From 5.1, 2, e <donotreply@unknown-from-address.net>
Subject **RE: Sixhaven BAP punten - BAP 2510 - Onderwerp Speeltoestellen**
To 5.1, 2, e <5.1, 2, e @amsterdam.nl>
Cc 5.1, 2, e <5.1, 2, e @amsterdam.nl>
Date October 10, 2024 at 10:49:36 AM CEST

Iepbrug BAP 0909

Sixhaven BAP 0566 en BAP 2510

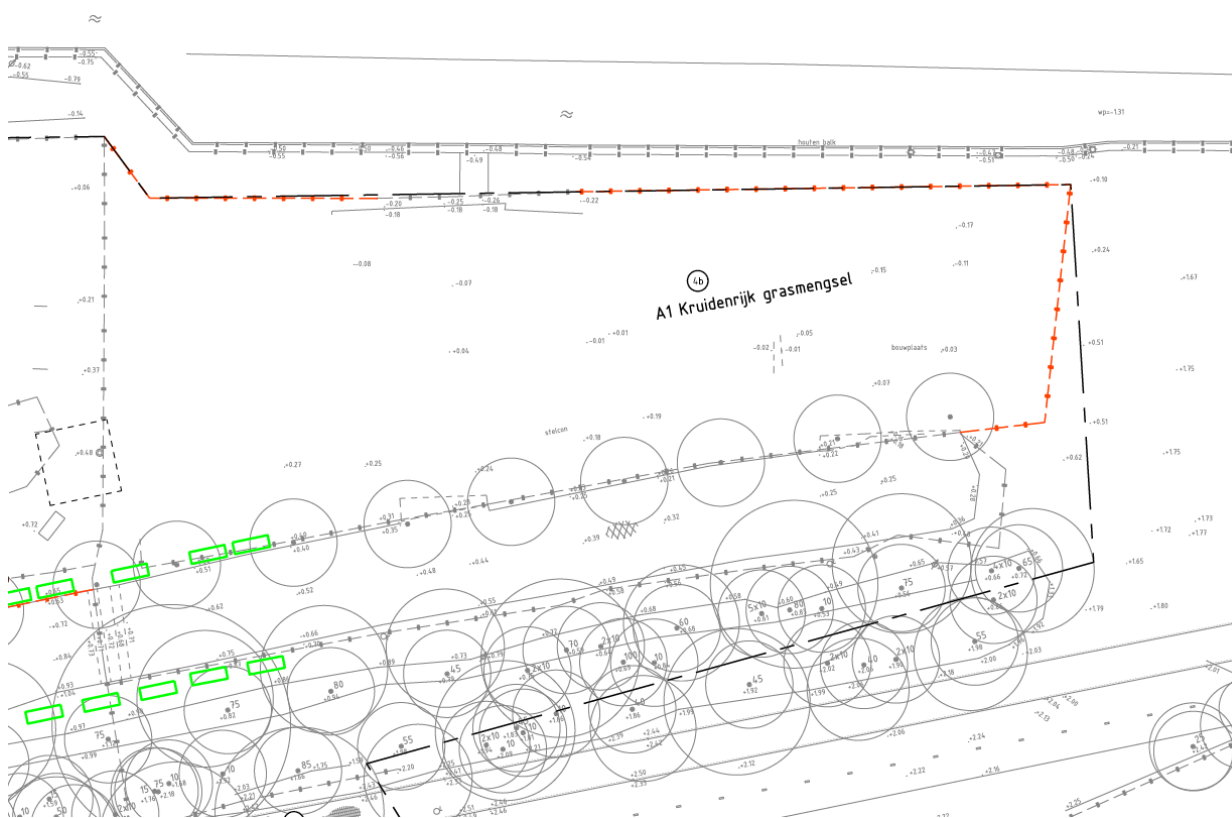
We hebben het sixhaven-ontwerp besproken in het BAP-overleg en deze punten zijn daar uit gekomen. Graag jullie reactie, dan koppel ik daarna terug aan
5.1, 2, e

Zie mijn opmerkingen
